福島第一原子力発電所 特定原子力施設に係る実施計画 変更認可申請書の
一部補正について

建屋最下階の滞留水の残水箇所の扱い方に関する変更について、審査の進捗を踏まえた記載の適正化及び原規規発第1805106号及び原規規発第1806083号にて認可された実施計画の反映を行う。

- 1.7 1～4号機の滞留水とサブドレンの運転管理について
- ・ 建屋最下階の滞留水の残水箇所の扱い方に関する変更

図－5 運用目標値の設定根拠

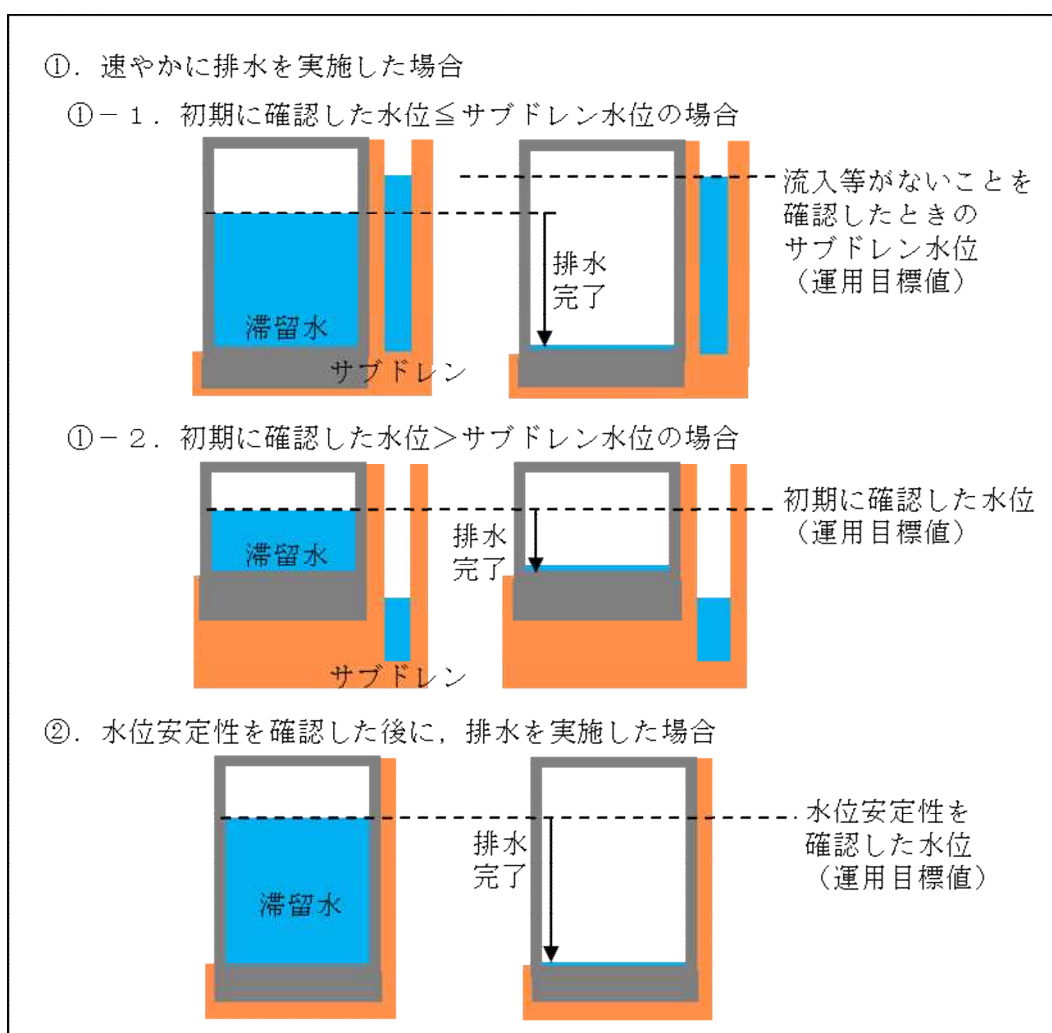
- (1) 排水完了エリアに貯留する残水は、水位が安定していること等を確認出来た範囲内で水位管理するための運用目標値を図－5に従って定め、適切な頻度で水位監視を行う。排水完了エリアに貯留する残水とは、建屋に貯留する滞留水と水位が連動しておらず、滞留水を排水可能限界レベルまで排水し、水位計測が困難^{*}となるエリアを示す。当該エリアにおいて、雨水の浸入、地下水の浸透等が運用目標値以下で発生した場合は(2)に準じた排水を適宜実施する。当該エリアの水位が運用目標値を超えた場合は速やかに排水を実施するとともに、水位が運用目標値を下回るまでは日々の水位監視を行う。また、水位の安定が確認出来ない場合は、排水可能限界レベルまで排水を継続する。

図-6 床面以下に貯留する残水の運用目標値

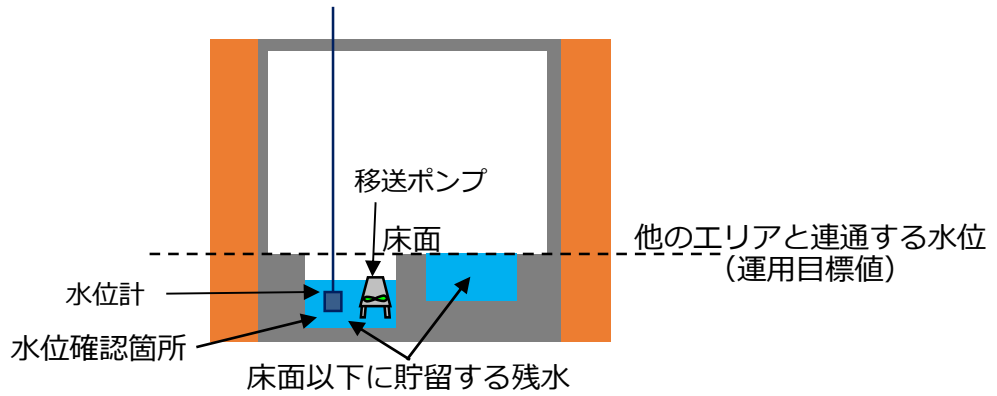
床面以下に貯留する残水は、運用目標値を定めて適切な頻度で水位監視を行う。運

用目標値は、当該エリアが他のエリアと連通する水位以下に設定する（図－6）。水位の確認について、水位確認できる箇所は当該水位計、水位確認できない箇所は近傍エリアの水位計にて実施する。水位が、運用目標値を超えた場合は、運用目標値以下まで排水を実施する。

図-7 1号機タービン建屋最下階平面図排水概要図

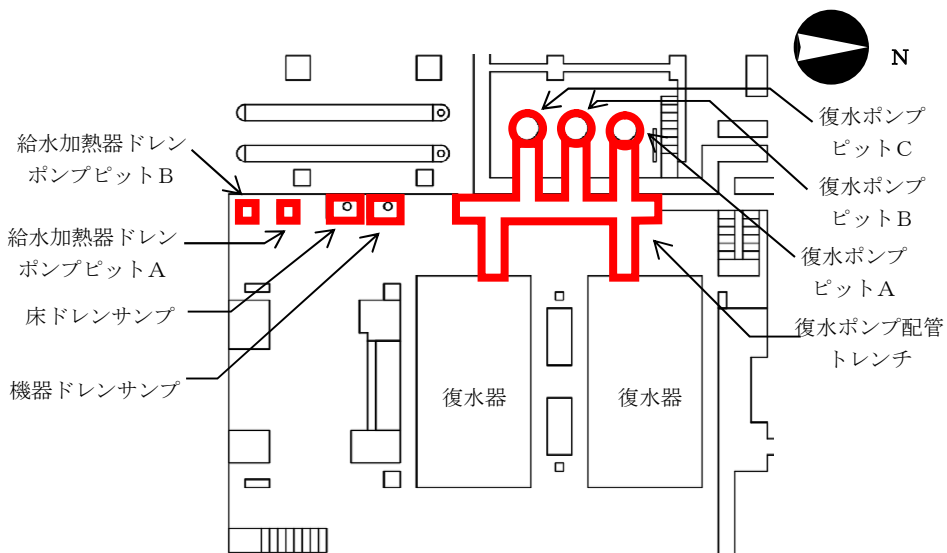
床面以下に貯留する残水について、排水可能限界レベルまで排水が可能となった場合は、水位が連動していないことを確認し、排水実施の上、排水完了エリアに貯留する残水と水処理計画GMが判断する。

床面以下に貯留する残水の対象エリアを表－1と図－7に示す
